ZDW.N4.363.01.2017

Odpowiedzi na pytania wraz z modyfikacją SIWZ (2) i ogłoszenia (2)

**Dotyczy postępowania pn. PRZEBUDOWA WRAZ Z ROZBUDOWĄ DROGI
WOJEWÓDZKIEJ NR 265 BRZEŚĆ KUJAWSKI – GOSTYNIN OD KM 0+003 DO KM
19+117.**

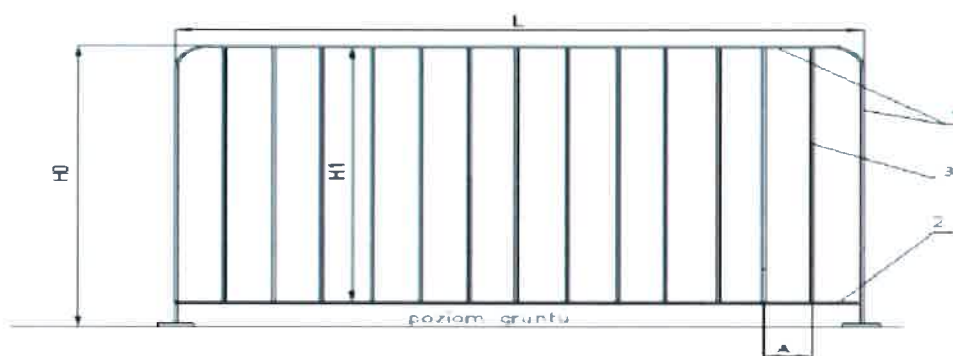
Ze względu na rozbieżności w dokumentacji prosimy o akceptację poniższych barier wg aprobaty IBDiM

Materiały: płaskowniki stalowe ocynkowane ogniowo oraz malowane proszkowo

H0	Wysokość ponad poziom gruntu 1100 mm
H1	Odległość pomiędzy pochwytem i przeciągiem 1000 mm
L	Długość modułu 2000/2500 mm
A	Rozstaw szczelin 140 mm

Przęsla mogą być wykonane jako samodzielne lub dołączane do sąsiedniego.

Propozycja wykonania balustrady U11a wg aprobaty IBDiM nr AT/2011-02-2797/1

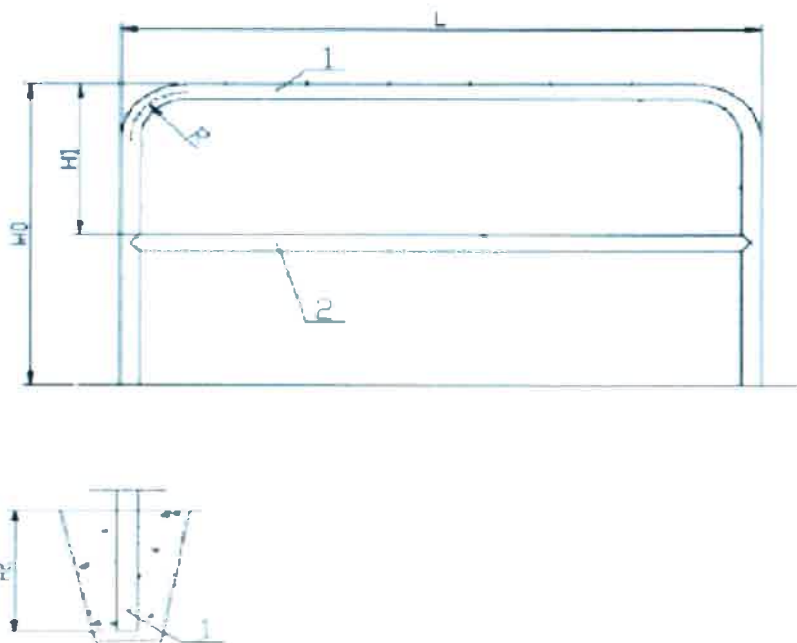
Materiał: rury stalowa, powłoka ocynk + malowanie proszkowe na kolor jednolity do uzgodnienia wg palety RAL
